改善箇所説明図

代表型式：UDS-KRC011

(トルクコンバータ断面図)

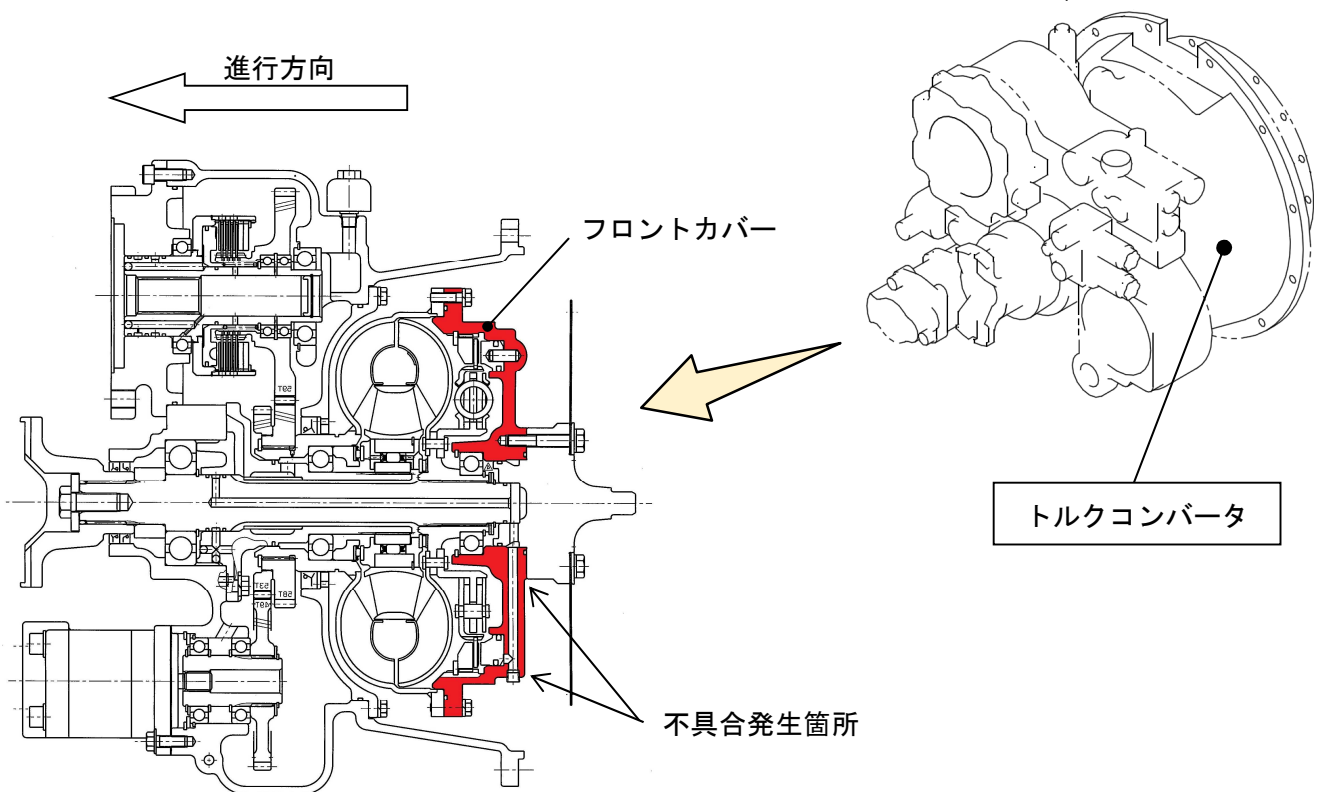
ホイール・クレーンの動力伝達装置において、トルクコンバータのフロントカバーの製造が不適切なため、当該カバーの強度が不足しているものがある。そのため、走行時の油圧により亀裂が生じ、そのままの状態で使用を続けると、亀裂が進展してトルクコンバータオイルが漏れて警告灯が点灯し、最悪の場合、走行不能となるおそれがある。

全車両、トルクコンバータを良品に交換する。

注：□ は、交換部品を示す。

識別：トルクコンバータ銘板下部の白ペイントにより識別する。
